<b>Datum předložení změny:</b>		<b>ZL č. 40</b>
<b>Zhotovitel:</b>	Zlínstav a.s.	
<b>Objednatel:</b>	Vysoká škola chemicko-technologická v Praze	
<b>Projektant:</b>	SPS projekt, spol. s r.o.	
<b>TDS:</b>	Gleeds Česká republika a.s.

<b>Projekt zakázkové číslo:</b>	513/18
<b>Stavba:</b>	VŠCHT Praha – Rekonstrukce prostor uvolněných z pronájmu (etapa I) v budově B ul. Zikova – kancelářská část
<b>Objekt:</b>

<b>Název změny:</b>	40 PP29 - ASŘ část SDK, bourací práce, schodiště
---------------------	--

ČÍSLO	18.03.2021	PP29 - DOPLNĚNÉ SVĚŠENÉ SDK PŘÍČKY	PRŮV. Č.
NÁZEV	1:50 1/30	VŠCHT - 3.NP. VÝŘEZ PŮDORYSU, ŘEZ	PP29_01

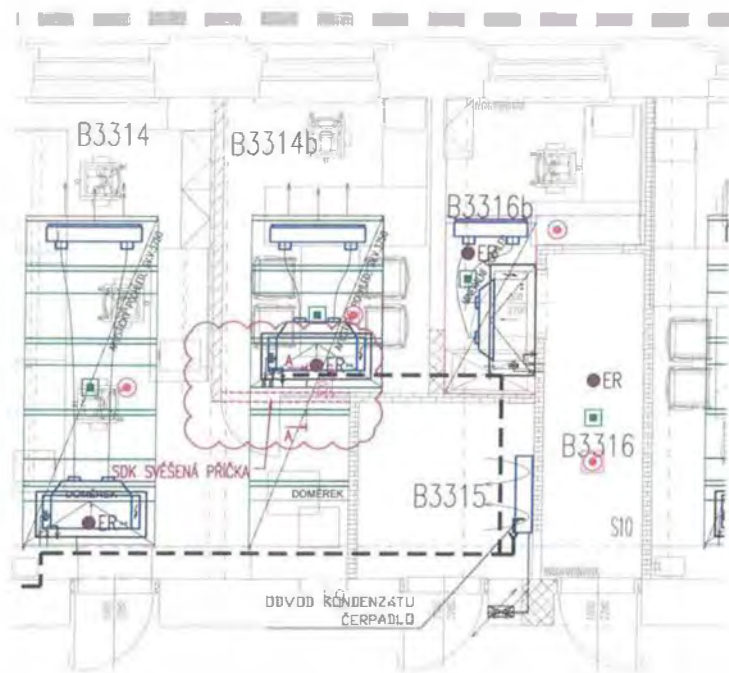
Dle projektového pokynu PP29. Z důvodu revize akustických podhledů a zrušení sádkartonových podhledů jsou v místnostech B3314b a B3408b v 3NP doplněny svěšené SDK příčky tl.125mm ve skladbě: profily 75 + dvojité opláštění deskami SDK tl.12,5mm, uvnitř minerální vata tl.60mm z akustických důvodů. Ve skladu B1-S144 a v archivu B1-S45 bude doplněn protipožární SDK podhled s požadovanou odolností zdola EI120 - dvojitý rošt s maximální osovou vzdáleností nosných profilů 400mm, opláštěn 2x požární deskou tl.25mm (celkem 50mm). Stávající plynové potrubí bude zachováno a podhled uskočen tak, aby potrubí vedlo pod ním. Stávající svítidla budou zachována, podhled bude začištěn kolem jejich závěsů. V chodbě B4450c v 4NP je doplněn protipožární SDK podhled.EI30 s 2x instal.dvířky 500x500mm. V chodbě B4450 bude vybourána stávající vyrovnávací rampa, pod kterou jsou původní žulové schody. Ty budou renovovány a zachovány. V chodbě B4450b/c bude rovněž stávající rampa vybourána a nahrazena vyrovnávacími schody.

PP29 - DOPLNĚNÝ SDK PODHLED	18.03.2024	18.03.2024
VŠCHT - PŮDORYS I PP - VÝŘEZ		PP29-3

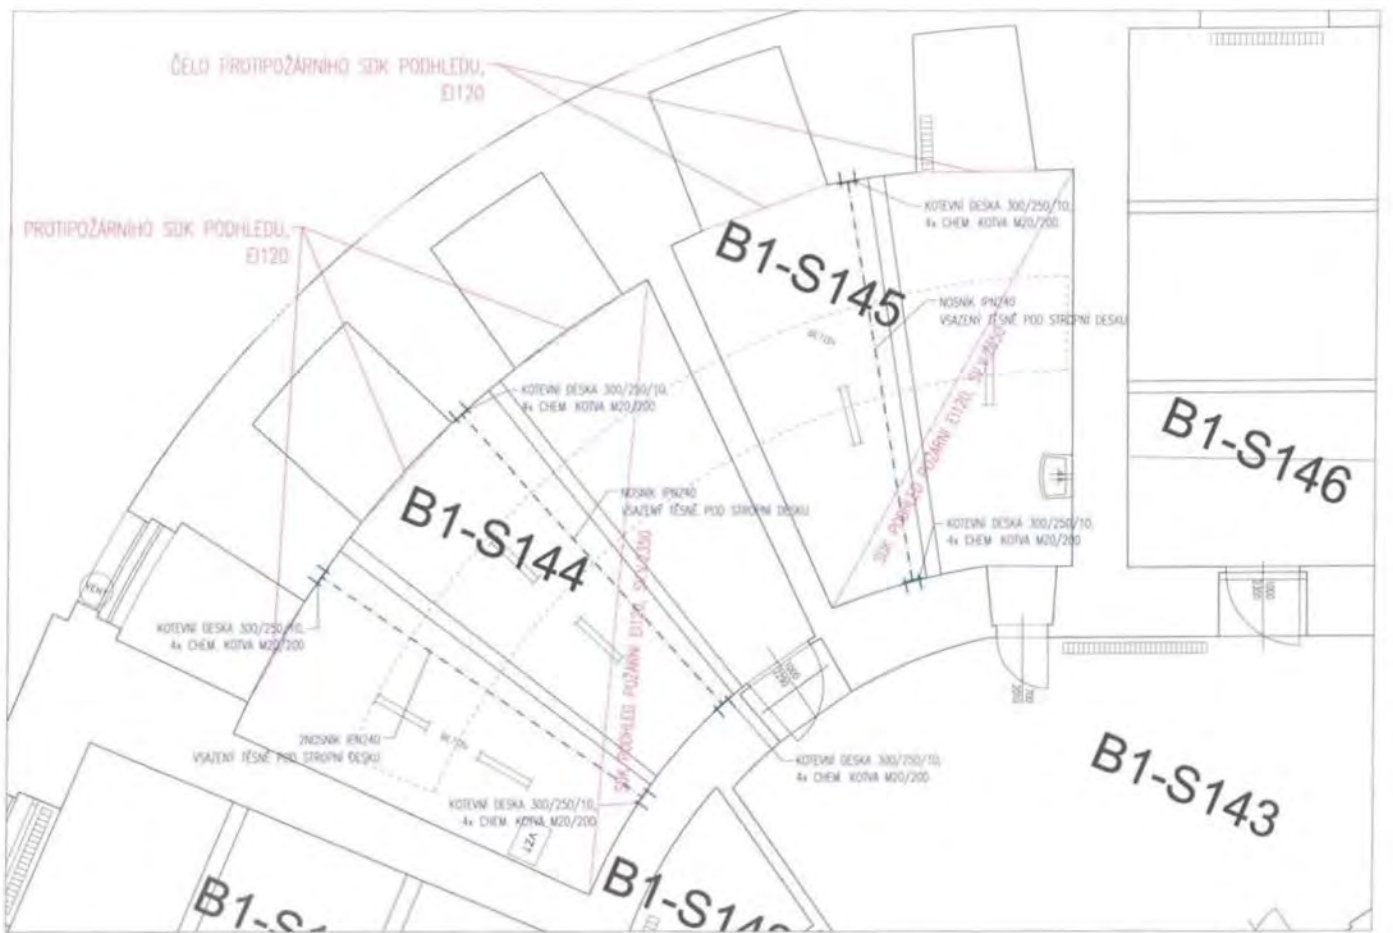
Během výstavby byla zjištěna potřeba úpravy akustických podhledů, doplnění protipožárních podhledů a doplnění položek chybějících ve VV.: a) 40a Vzhledem k revizi akustických podhledů a zrušení SDK podhledů došlo projektovým pokynem (PP29) k doplnění svěšených SDK příček z akustických důvodů. Ve skladu B1-S144 a archivu B1-S45 byl doplněn protipožární SDK podhled s požární odolností EI120 pro ochranu statické ocelové konstrukce. V chodbě B4450c byl doplněn protipožární SDK podhled s odolností EI30 vč. 2ks rev. dvířek. b) 40b PD a VV neobsahoval demontáž stávající rampy v m.č. B4450 a očištění původních schodů, m.č. B4450b/c rovněž demontovat stávající rampu a vytvořit vyrovnávací stupně. ZL je realizován za splnění podmínek § 222 odst. 4 ZZVZ jako nepodstatná změna závazku ze smlouvy.

TDS respektuje požadavek projektanta PBŘ na provedení protipožárního opatření v prostoru archivu a doplnění protipožárních revizních dvířek. Tento požadavek nebyl součástí DVZ.

DRUŽ	12.05.2021	PP29 - DOPLNĚNÍ SDK POHLEDU	REVISOR
VERZE	1/00	VŠCHT - PŮDORYS 4.NP - VÝŘEZ	PP29-04

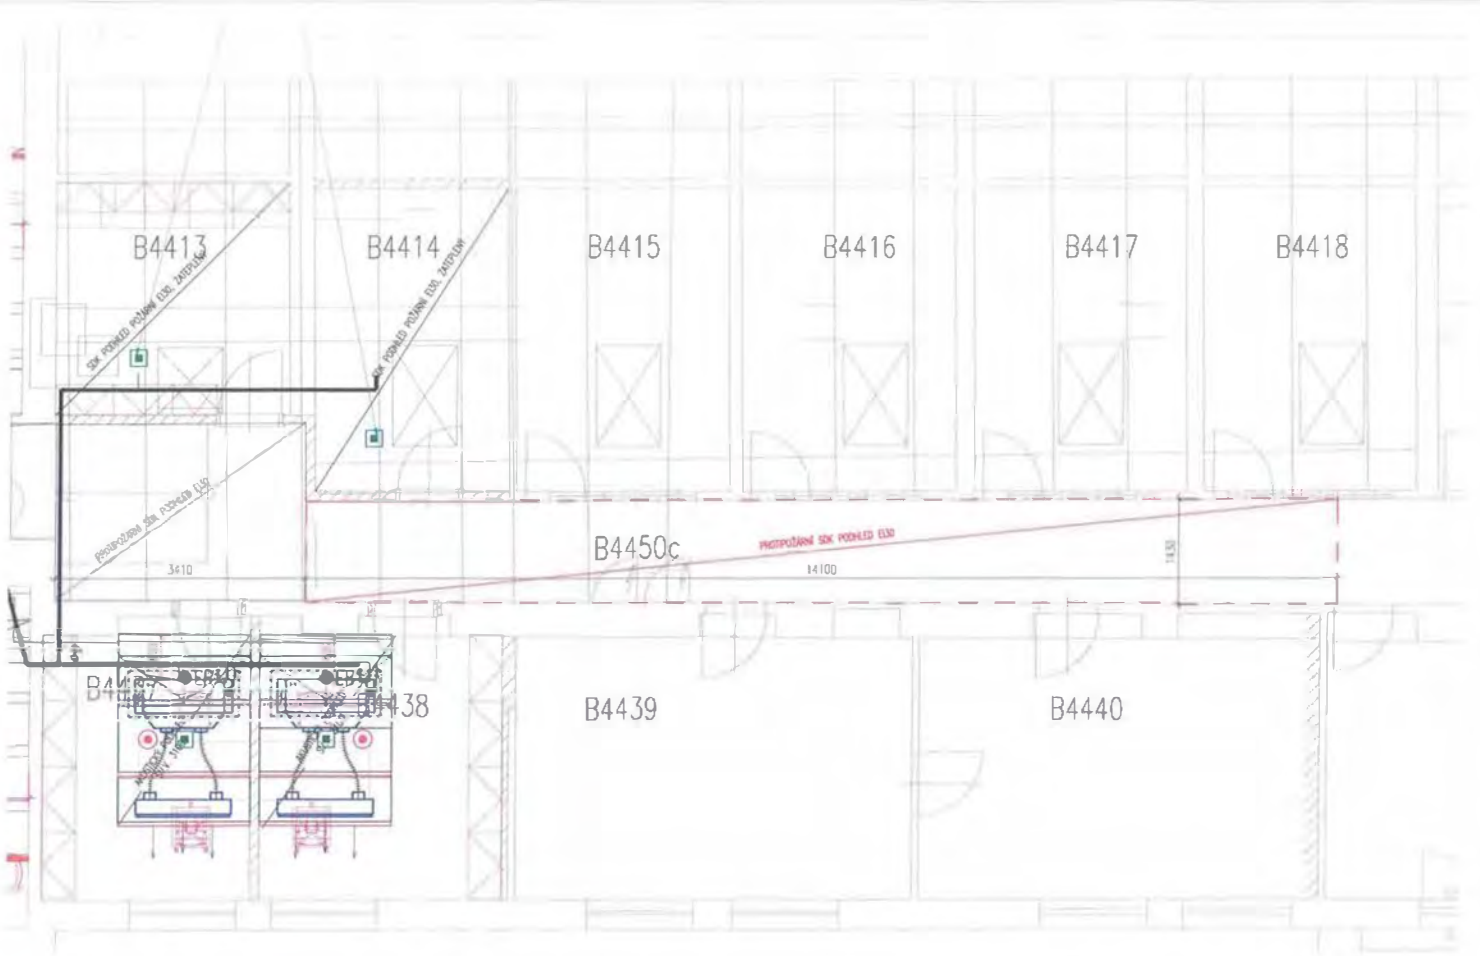
REVIZNÍ DVĚŘKA  
500x500

VYBOURÁNÍ RAMPY,  
OBNOVA PŮVODNÍCH SCHODŮ
